改善箇所説明図

油圧リリーフバルブ

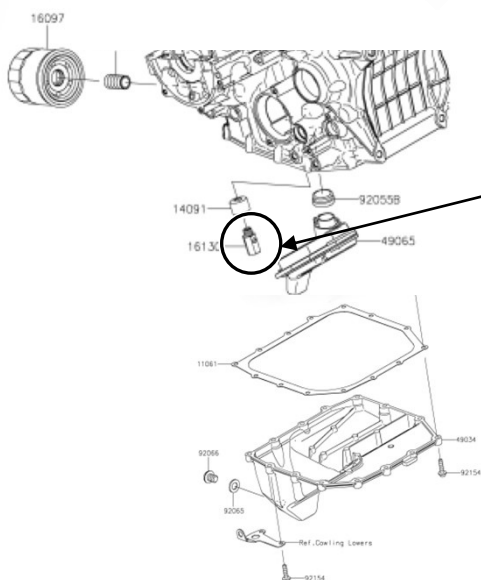
基準不適合発生箇所

エンジンの油圧を調整するリリーフバルブにおいて、組み立て作業が不適切なため、リリーフバルブの構成部品が脱落し、エンジンの油圧が低下する場合があります。そのため、油圧警告灯が点灯するとともにエンジンが潤滑不良となり、最悪の場合、エンジンが停止するおそれがある。

改善の内容：全車両、リリーフバルブを良品に交換する。リリーフバルブの構成部品に脱落が認められた場合は、エンジン内部を点検し損傷部位を交換する。

識別：エンジンクランクケース右側上面（原動機番号打刻位置付近）にイエローマーキングをする。
